スイッチの新旧について

かつて、弊社標準として使用しておりましたCSスイッチが廃盤となり、残っていた在庫も無くなりつつあります。CSスイッチと現在標準のTスイッチとの置換表を掲載いたしますので、ご利用ください。

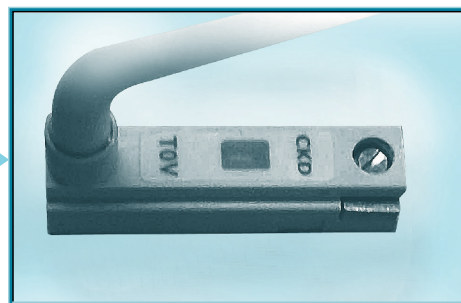
※上記写真のように、標準品はコードが水平取付から垂直取付に変更になりました。水平取付もございますので、お問い合わせください。
